BUENA FE, FRAUDE Y MENTIRAS

Capítulo I – Hospital de aislamiento modular Choluteca

INSPECCIÓN TÉCNICA

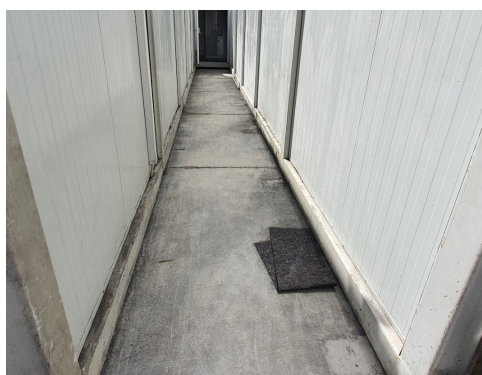
Descripción: se aprecia que solo es capa de gravin suelto sobre base colocado en plantel.

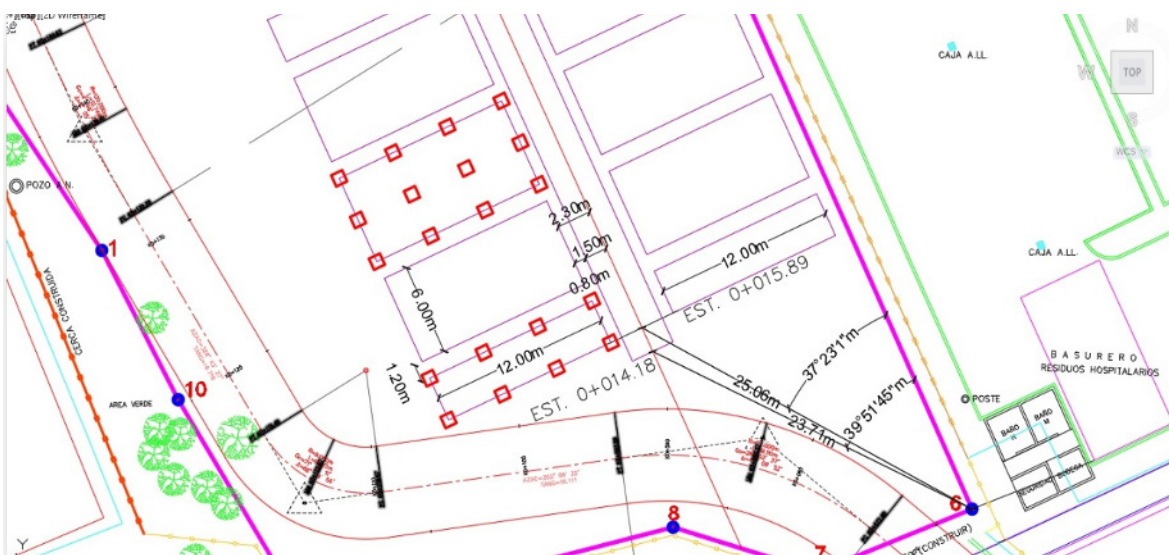
Descripción: tanques para abastecer el hospital móvil colocados muy cerca de donde se colocan los desechos sólidos del hospital de Atlántida.

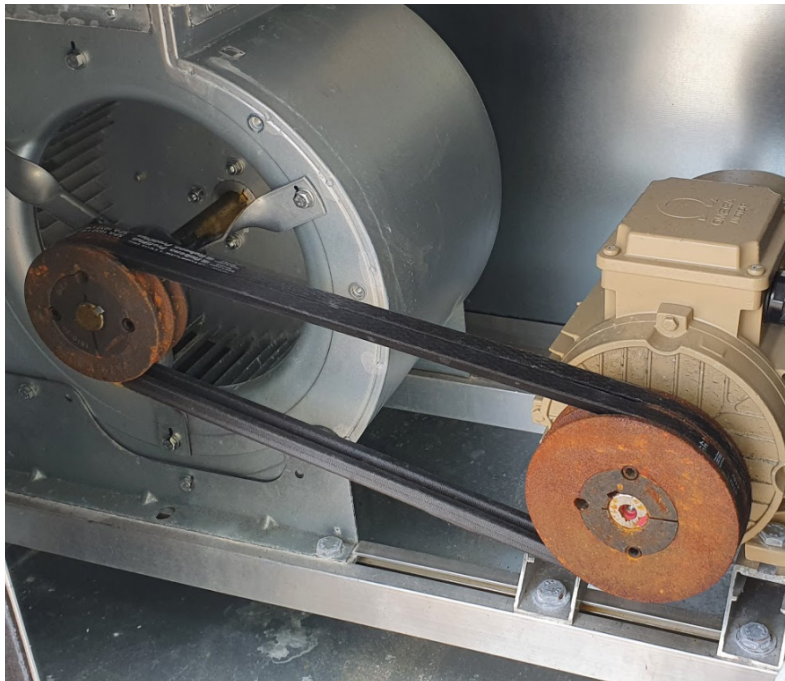
Descripción: puertas de acceso corrediza en reparación pendiente de ser instalada.

Descripción del equipo	Marca	Modelo	Lugar de fabricación
Rayos X estacionaria	<i>Dinamik rontgen</i>	Profile d 30s	Estambul, Turquía

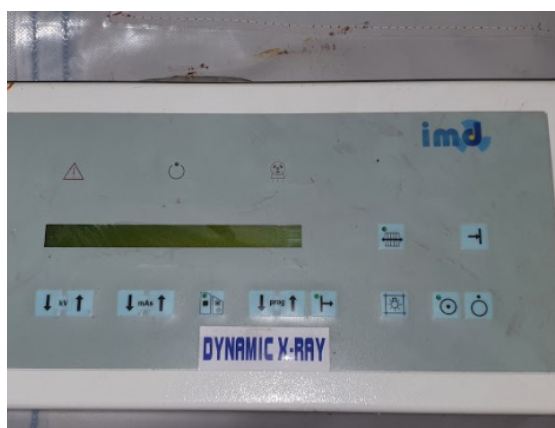
El contenedor donde se encuentra el equipo de rayos X estacionario se inundó de agua y no se ha podido verificar el funcionamiento del equipo, debido a la falta energía. El equipo que se encontraba en este contenedor al momento del incidente era:
